**Stérilisation Centrale à Martigny
Nouveau Bâtiment**

**Concours de projets d'architecture
en procédure sélective**

RAPPORT DU JURY
11 avril 2014

"FLUCTUAT"

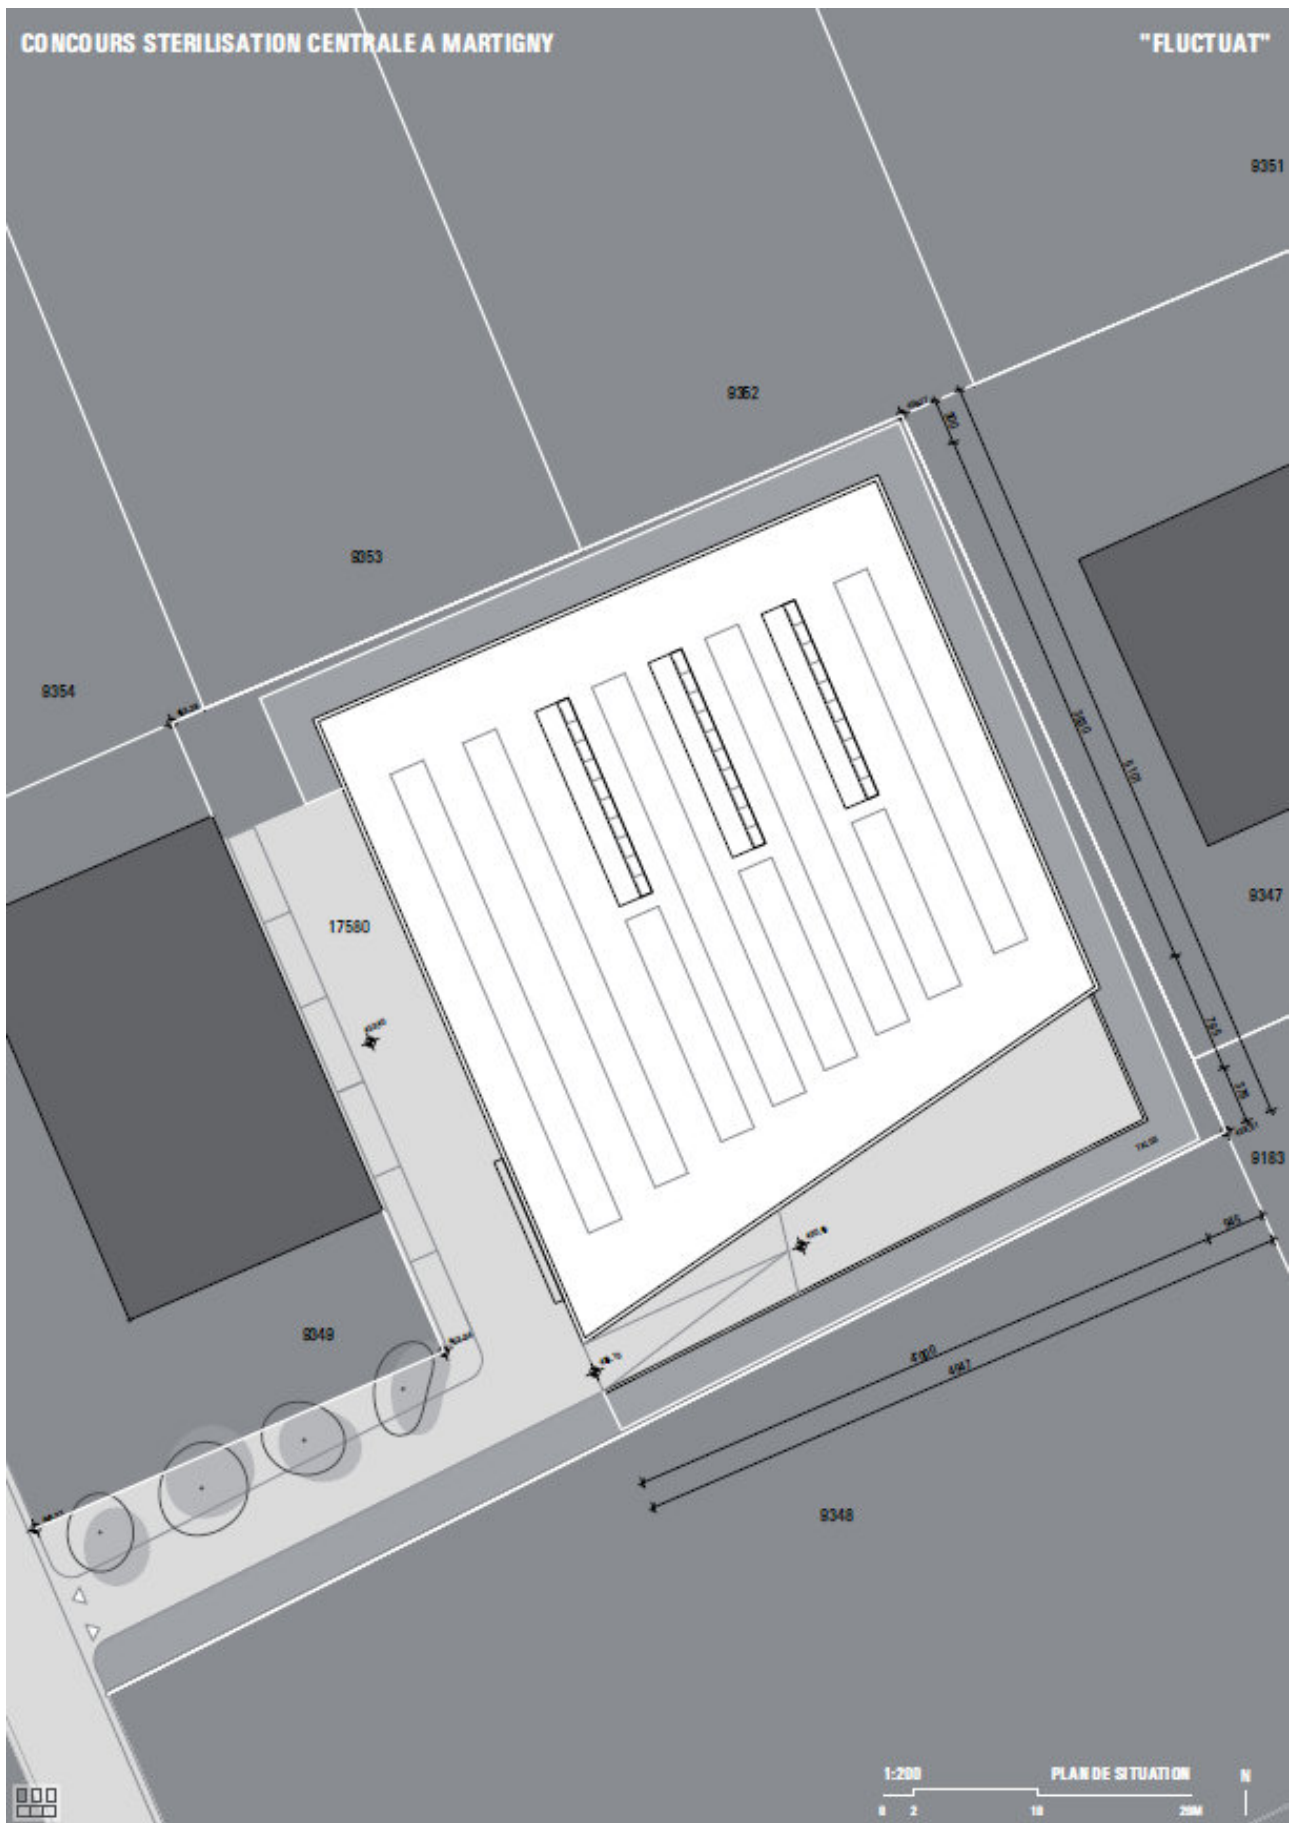
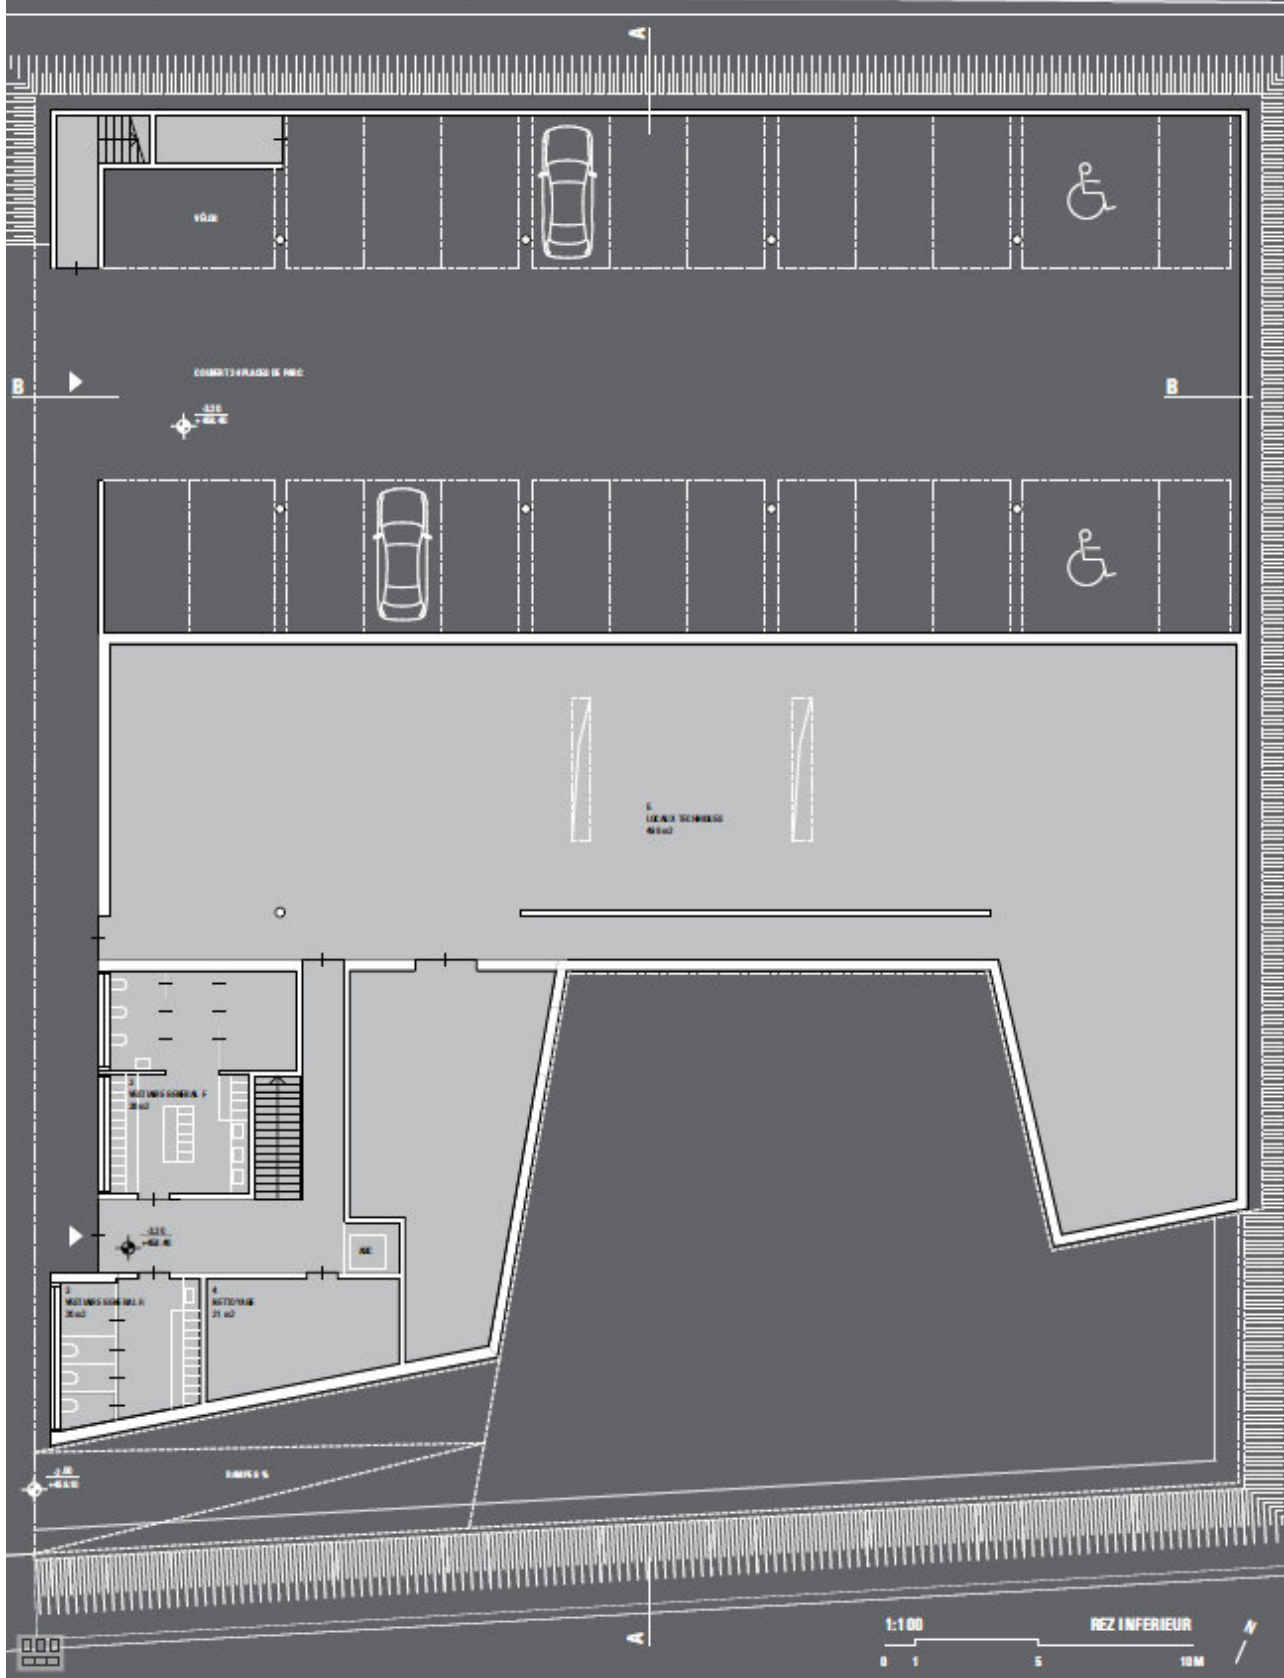
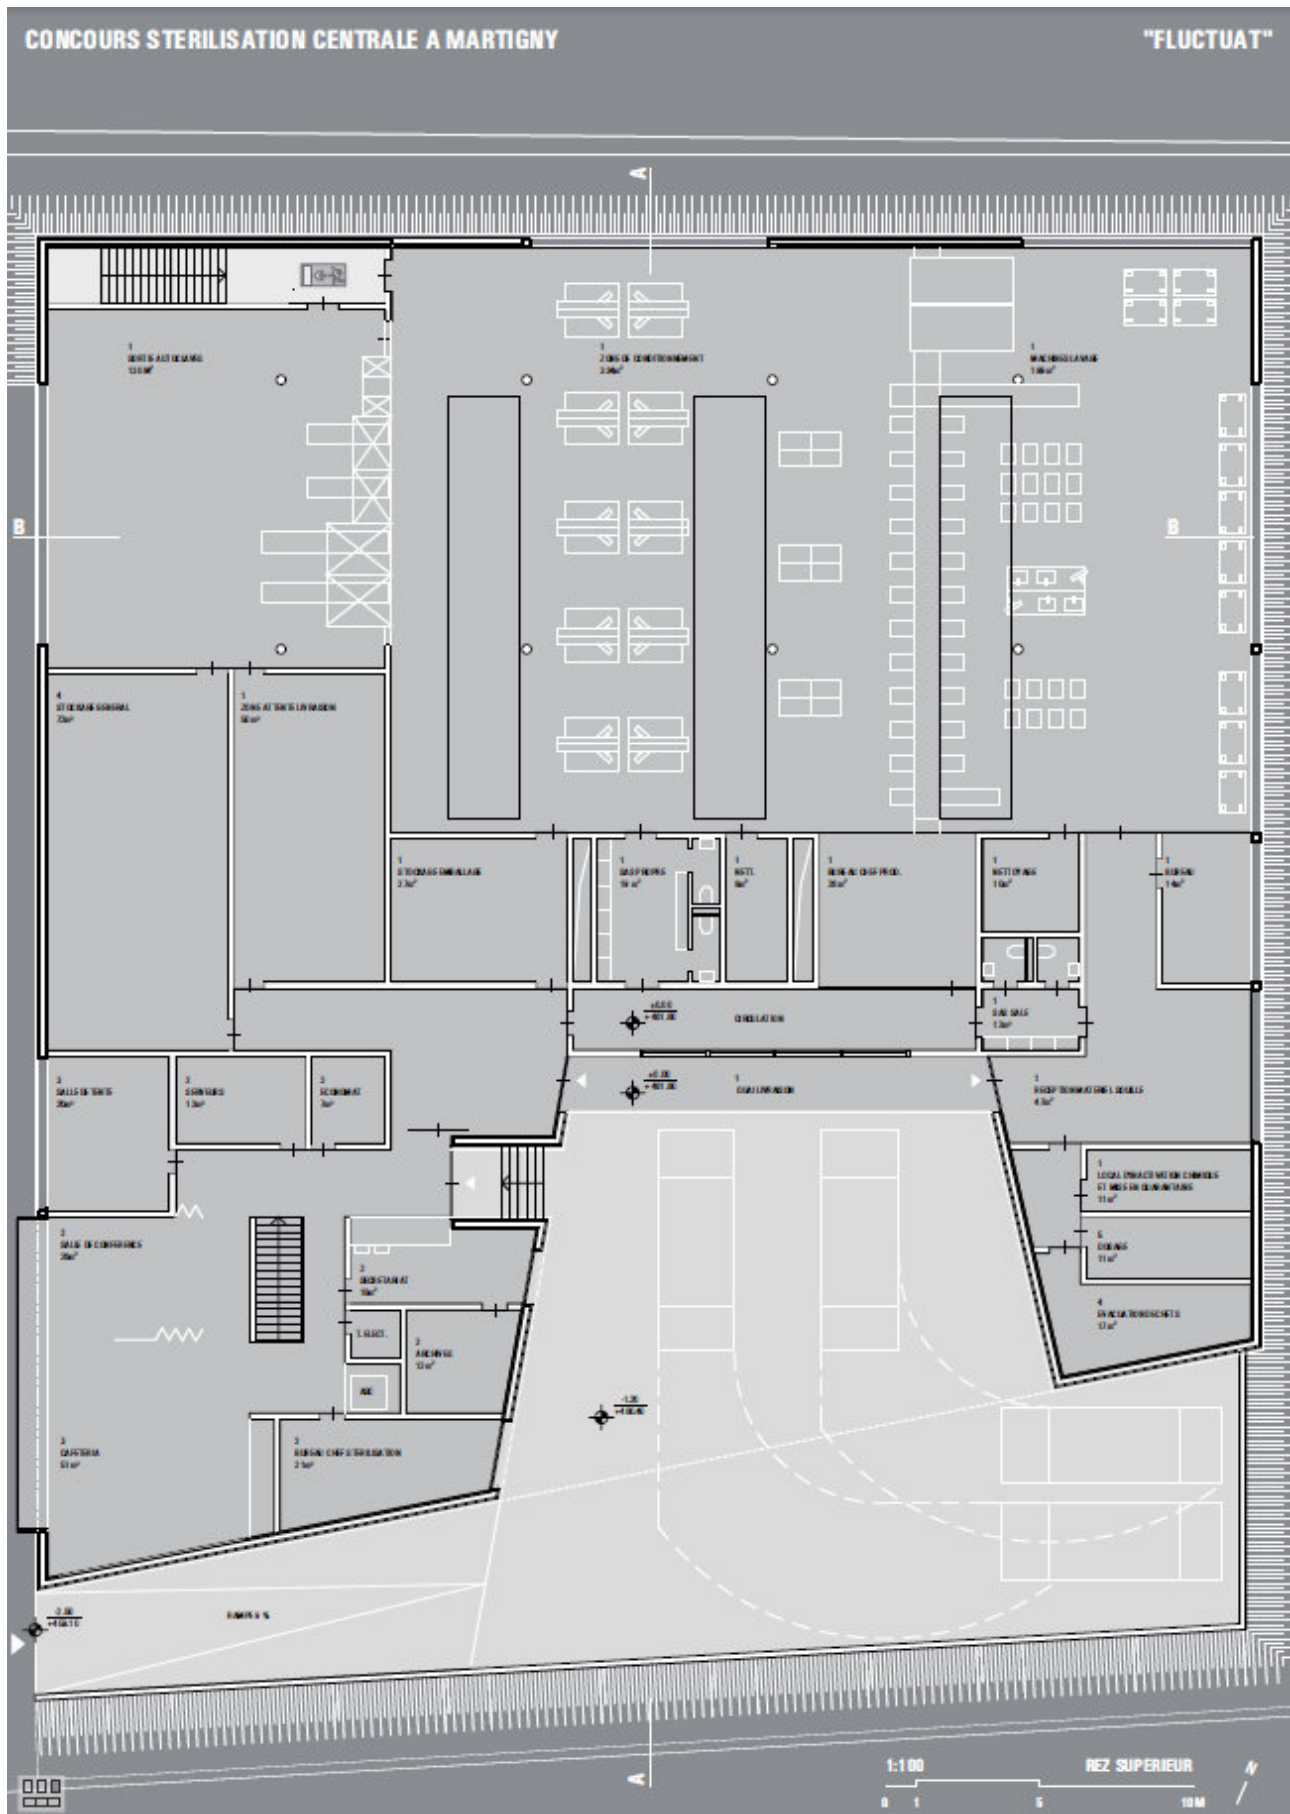
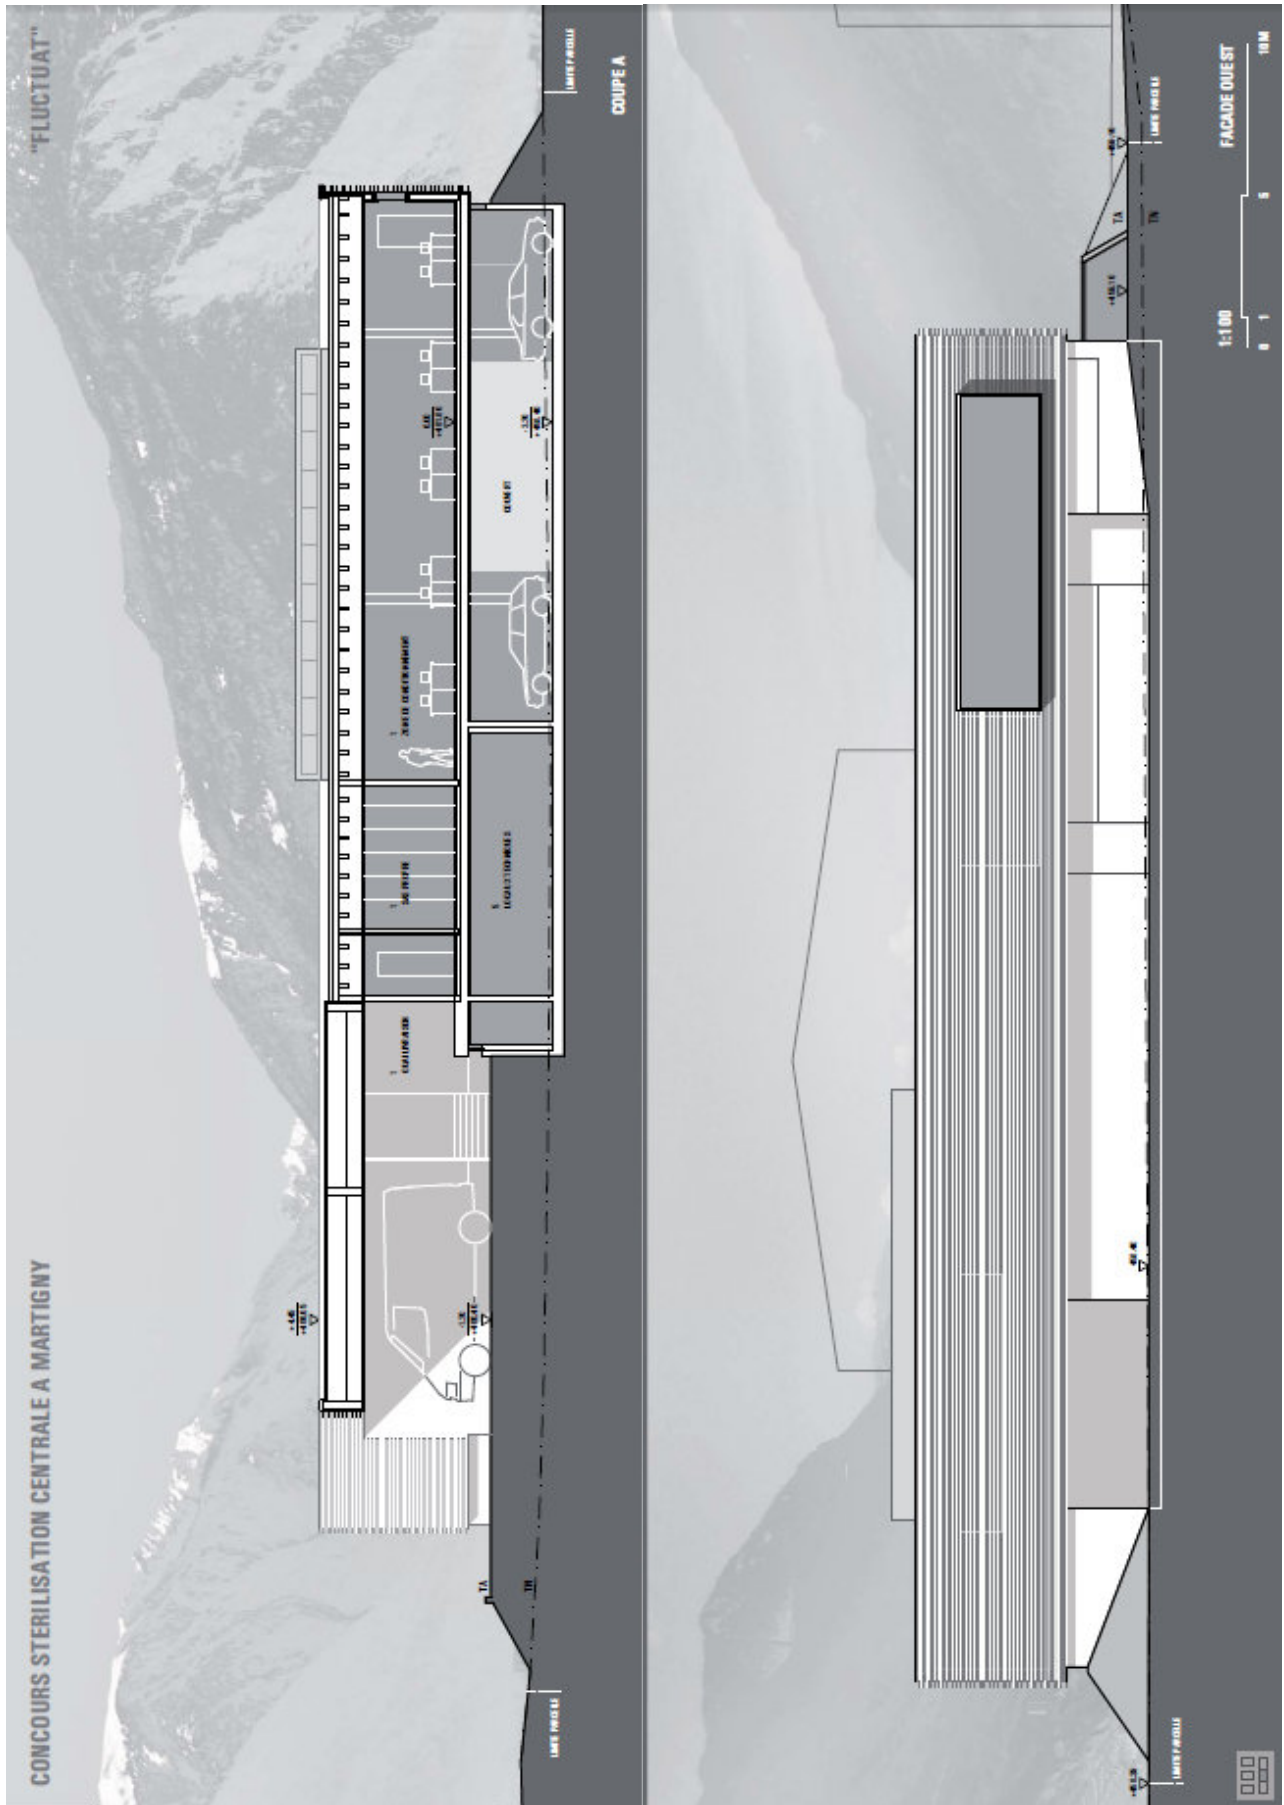
Une volumétrie précise de plan rectangulaire légèrement étiré est positionnée de manière à afficher la façade ouest sur la rue des Etang. La profondeur du plan se réduit en direction de l'est. La façade en biais qui en résulte regroupe les entrées des visiteurs et les livraisons.

L'organisation d'un parking couvert au rez-de-chaussée inférieur est envisageable, son coût est toutefois élevé et les cheminements sont un peu longs. Le local technique est centré favorablement sous les appareils. En considérant le problème d'inondation, l'implantation de la totalité des installations techniques au rez-de-chaussée inférieur est discutable. Les vestiaires sont accessibles directement depuis l'entrée.

L'ordonnance des locaux et l'organisation des fonctions en plan est très étudiée et judicieuse. Les flux de marchandise et des personnes sont courts et fonctionnent bien. L'éclairage naturel des places de travail par des sheds devrait être agréable.

Les façades et les fenêtres sont revêtues par des lamelles en aluminium dont la simplicité et la retenue sont appréciées. Les grandes ouvertures derrière les lamelles laisse augurer d'une bonne qualité de lumière naturelle pour les places de travail.

En coupe, le rez-de-chaussée inférieur est situé au niveau du terrain existant. Le rez-de-chaussée supérieur est situé à la cote 461.60, il s'agit en fait d'un 1er étage. Les auteurs partent du principe qu'à l'avenir les parcelles voisines seront remblayées et en conséquence dessinent un terre-plein périphérique qui prend la forme d'une rampe pour accéder au rez-de-chaussée supérieur. Un talus ceint les façades est et nord et s'interrompt à l'angle nord-ouest du fait des entrées, ce qui poserait problème en cas de remblais des alentours. L'élévation du rez-de-chaussée à l'étage en tablant sur un hypothétique remblayage des parcelles voisines est très critiqué, il va à l'encontre des efforts pour conserver la topographie naturelle de la plaine du Rhône. Ce dispositif fait perdre au bâtiment son rapport au sol et lui confère une certaine artificialité.

L'excellence de l'organisation et la qualité des espaces constituent les points forts de ce projet. Le jury regrette que l'implantation en coupe avec le talus périphérique, le concept énergétique insuffisant et l'imprécision des indications structurelles aient desservi cette proposition.
